PLAN LOCAL D'URBANISME

M A R I O L

APPROBATION	VU POUR ETRE ANNEXÉ À LA DÉLIBÉRATION DU 13/02/2020
ENQUÊTE PUBLIQUE	12/11/2019 AU 13/12/2019
ARRÊT	13/06/2019
INTÉRIEUR D'ŒUVRE DU PLU	URSEC I MEDITERRANEE

NOTICE EXPLICATIVE DES
AMENDEMENTS APPORTÉS AU
PROJET DE PLU

MME CELLIER COLETTE

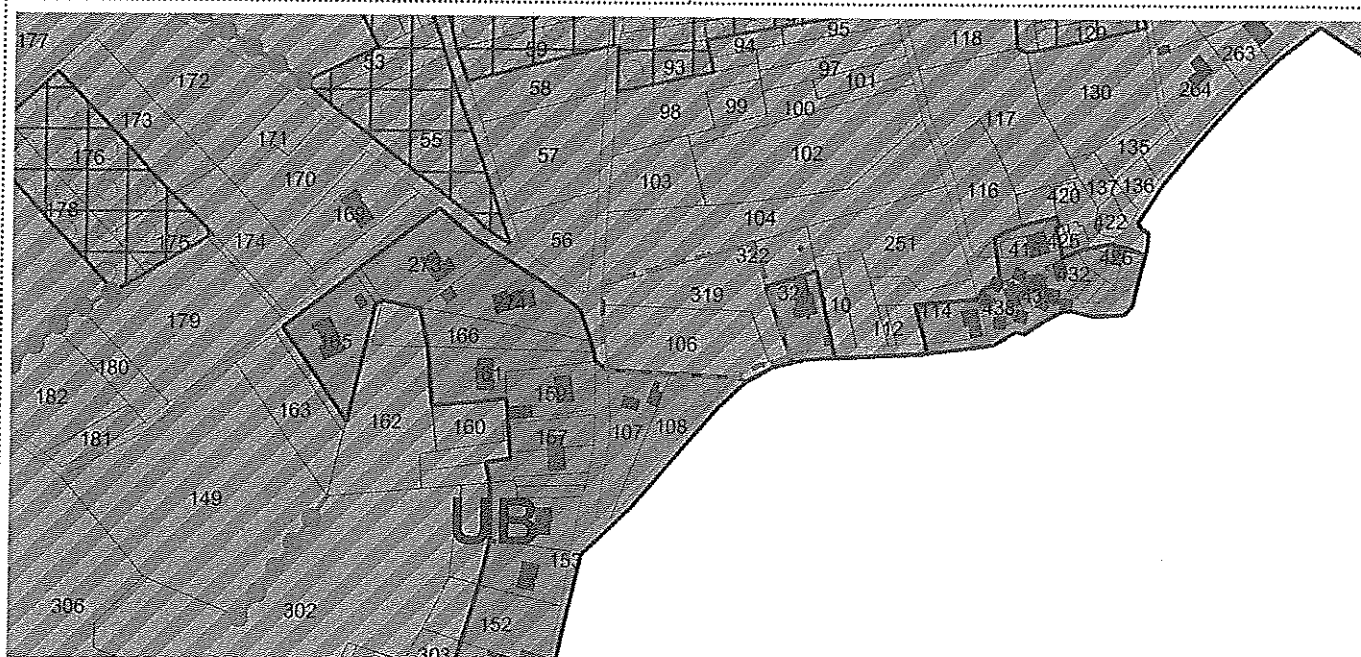
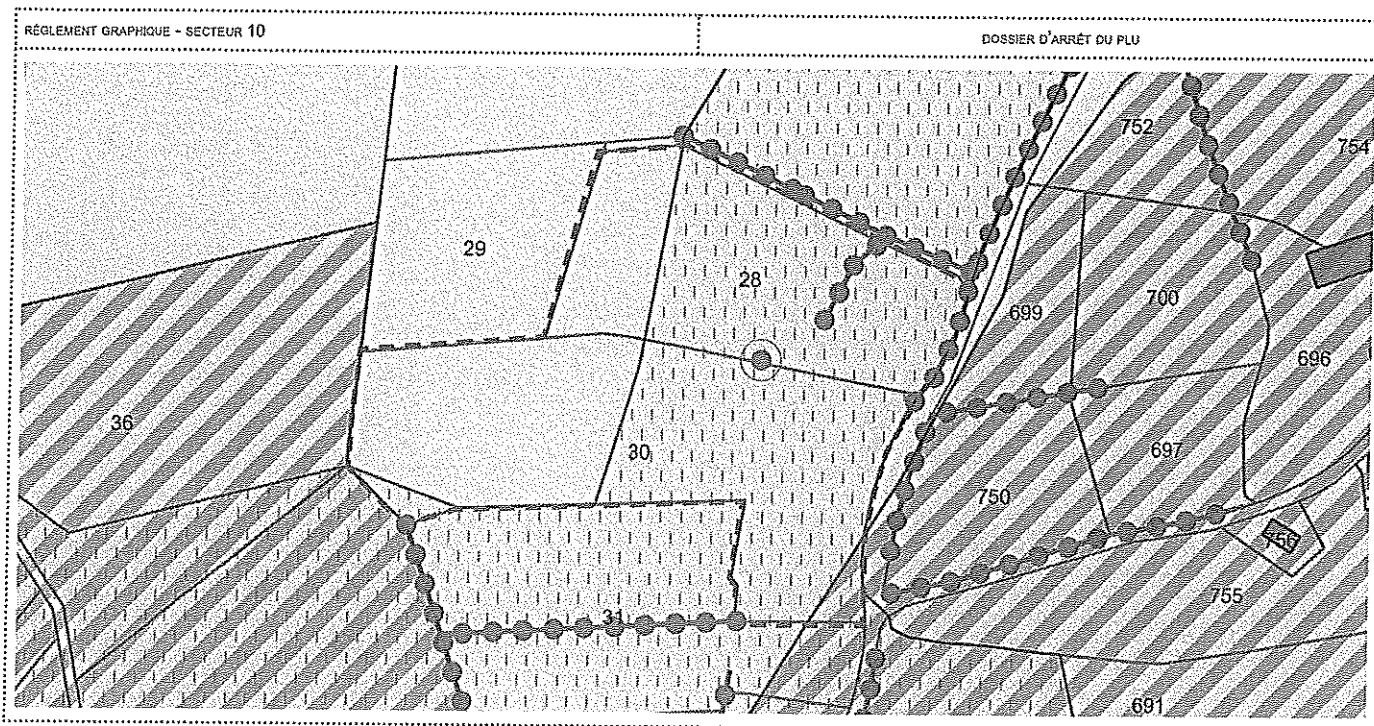
Parcelles n°ZH106 et 319 (Lieu-dit- Calville)

Les parcelles sont inscrites en zone N au projet de PLU.

La demande vise à maintenir une partie des parcelles en zone U au motif que :

- les parcelles sont situées en bordure de voie,
- les réseaux sont présents au droit des terrains,
- des tabourets pour les branchements d'eau potable et d'assainissement ont été réalisés sur demande de la communauté d'agglomération, il y a quelques années.

- les parcelles sont situées au cœur de l'enveloppe bâtie du hameau, et constitue donc une dent creuse
- cela deviendrait une friche si elle était inconstructible.

PROPOSITION POST-ENQUÊTE PUBLIQUE

Les parcelles seront maintenues en zone N pour les motifs suivants :

- les parcelles se situent dans un hameau périphérique alors que le PADD cherche l'urbanisation compacte du bourg
- au regard de leur positionnement (en périphérie de Calville) et de leurs caractéristiques, les parcelles seraient à considérer comme des extensions urbaines et non des dents creuses, ce qui ne va pas dans le sens recherché par le PADD.
- cela conduirait à poursuivre une urbanisation linéaire alors que le PADD fixe un objectif de compacité du bourg.
- les gisements fonciers mobilisés dans le PLU (5,75 ha) correspondent déjà à un seuil

haut du PADD qui annonçait la mobilisation de 5,4 ha.

- les 2 parcelles représentent une superficie de 4453m² ce qui conduirait à augmenter de près de moitié les surfaces en extension de la commune (aujourd'hui à 0,9 ha).
- les 2 parcelles sont dans leur totalité couvertes par un aléa moyen de retrait-gonflement des argiles.
- la présence de réseaux ne constitue pas un critère unique de classement : d'après le code de l'urbanisme, les zones naturelles couvrent des secteurs « équipés ou non ».
- elles se situent dans un réservoir de biodiversité identifié par le Schéma Régional de Cohérence Ecologique (inclut dans une zone Natura 2000).

DEMANDE DE M. HURE JEAN-JACQUES

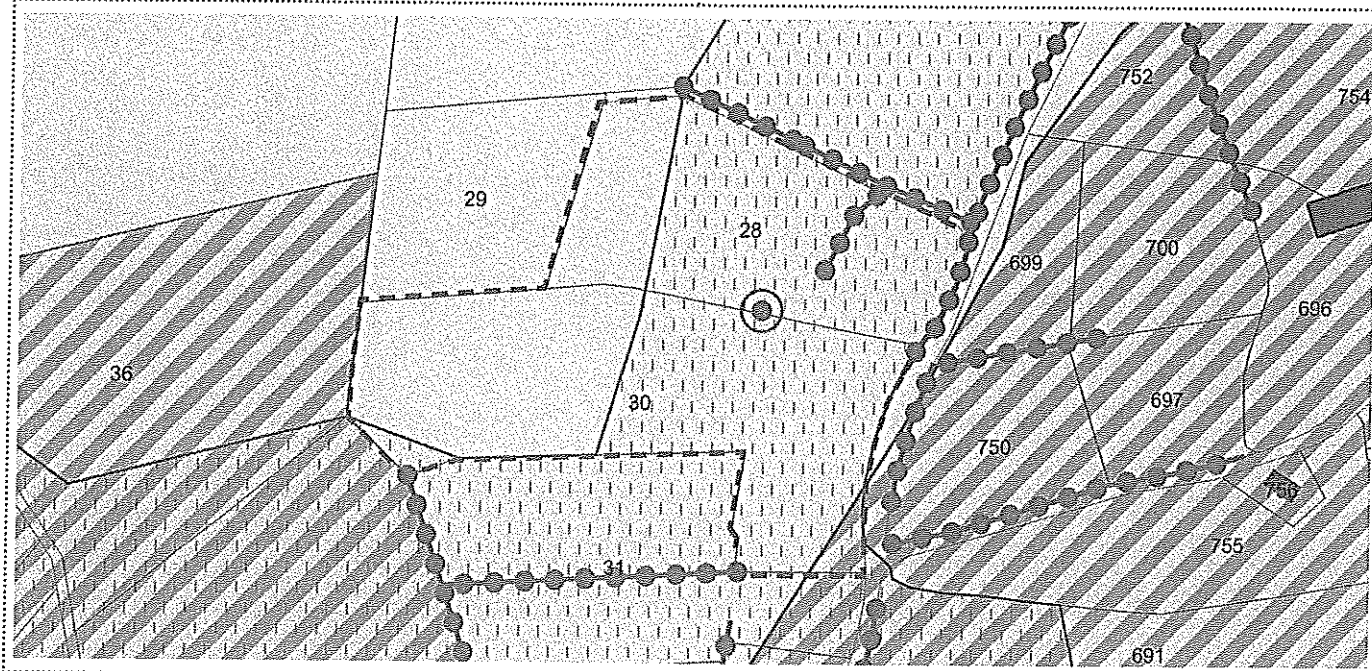
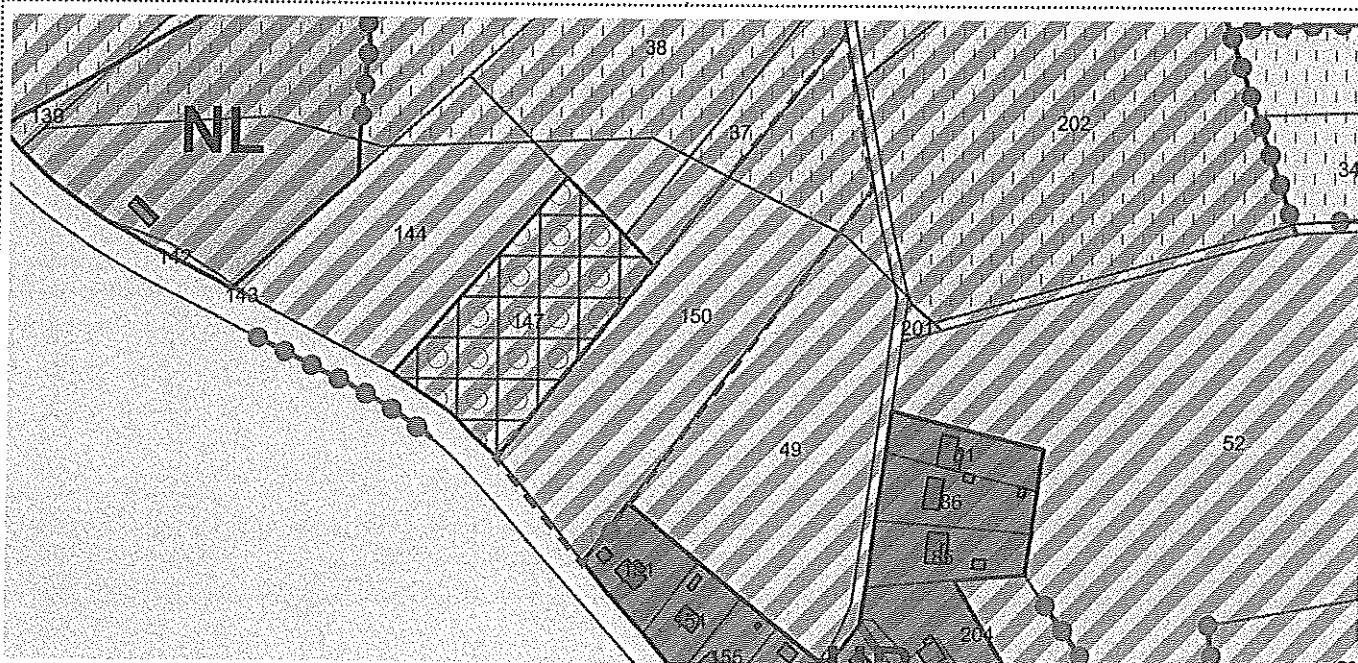
- Parcelles n°ZC30 et ZB28
- Les parcelles sont situées en zone A au projet de PLU
- La demande vise à inscrire ces parcelles en zone U.

PROPOSITION POST-ENQUÊTE PUBLIQUE

Les parcelles n°28 et 30 sont maintenues en zone A pour les motifs suivants :

- elles se situent en dehors de toute enveloppe urbanisée de la commune, et elles sont très éloignées des bourgs et hameaux de la commune,
- elles s'inscrivent au milieu de zones agricoles à protéger en raison de leur intérêt agronomique,
- elles sont couvertes par des corridors écologiques à préserver.

DEMANDE DE M. HURE JEAN-JACQUES

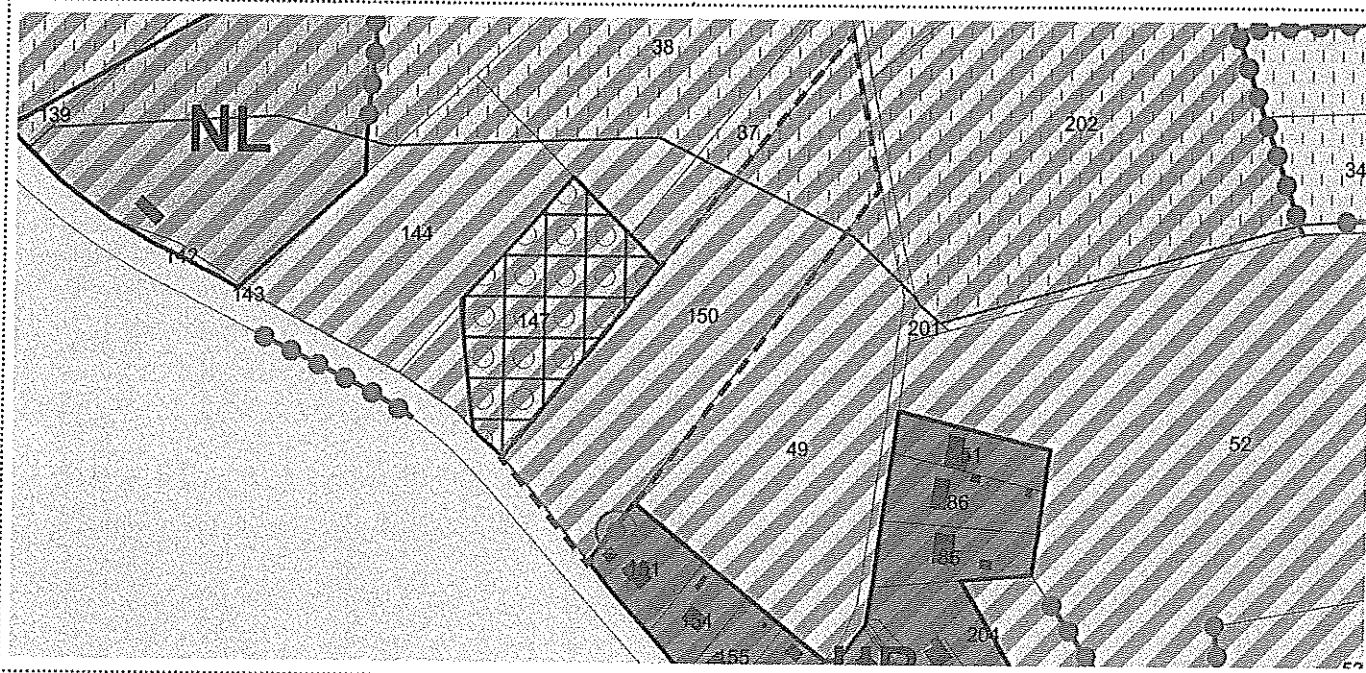
- Parcelles n°ZB150
- Les parcelles sont situées en zone A au projet de PLU
- La demande vise à inscrire ces parcelles en zone U.

PROPOSITION POST-ENQUÊTE PUBLIQUE

La parcelle n°ZB150 est maintenue en zone A pour les motifs suivants :

- la parcelle se situe en extrémité d'un hameau périphérique, son classement conduirait à créer de nouvelles « extensions urbaines » alors qu'il est recherché une urbanisation par dent creuse,
- cela conduirait à poursuivre une urbanisation linéaire alors que le PADD fixe un objectif de compacité du bourg.
- les gisements fonciers mobilisés dans le PLU (5,75 ha) correspondent déjà à un seuil haut du PADD qui annonçait la mobilisation de 5,4 ha. La parcelle représente une

superficie de 1,54 ha ce qui excède globalement les besoins de développement de la commune.

- la parcelle est totalement couverte par un aléa de ruissellement et de glissement de terrain.

**DEMANDE DE M. DOUAL JEAN-PAUL**

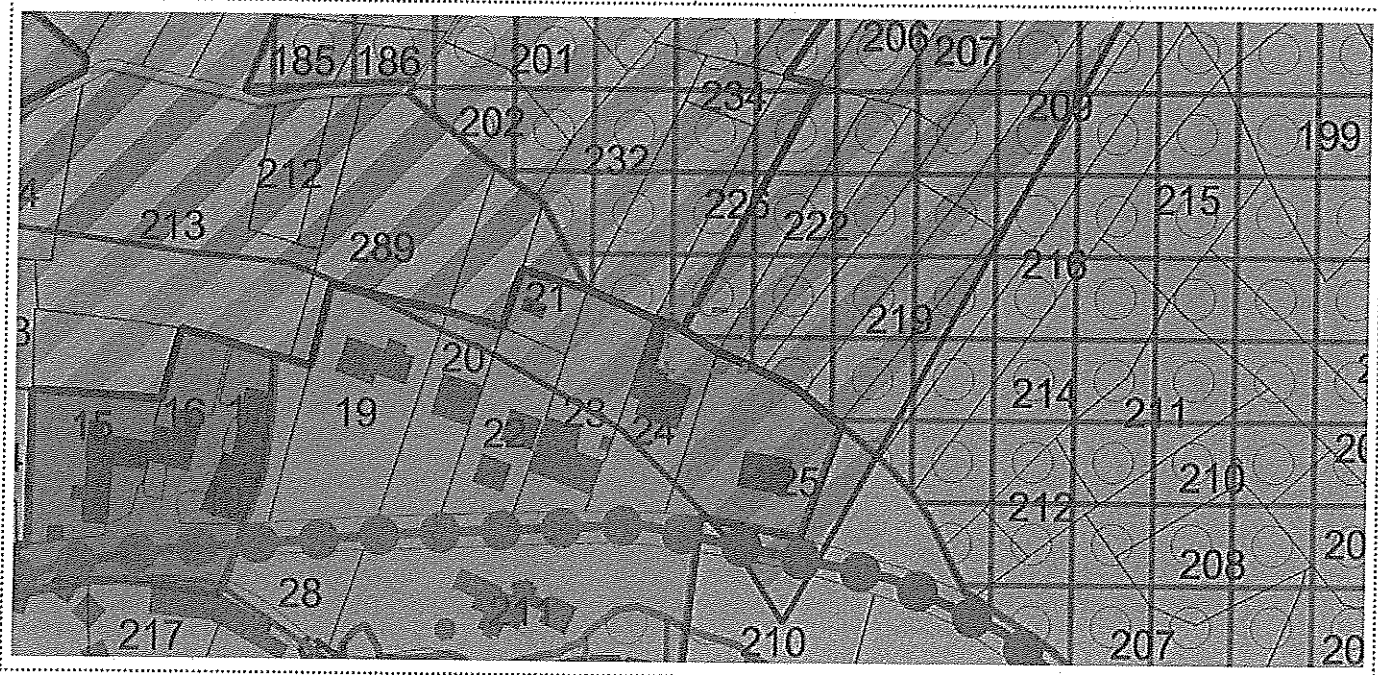
- Parcelles n°AB24 et OB225
- La parcelle AB24 est en zone UB, la parcelle OB225 est en zone N
- La demande vise à inscrire en zone U 15m² de la zone OB225, tracé dans l'alignement du mur de la parcelle AB24 afin de réaliser un mur de soutènement en fond de terrain. Les travaux ayant été commencés (et empiétant sur des terrains voisins) ont été déclarés en infraction. Il s'agit de régulariser la situation.

Les parcelles n°AB24 et OB225 sont maintenues en zone N pour les motifs suivants :
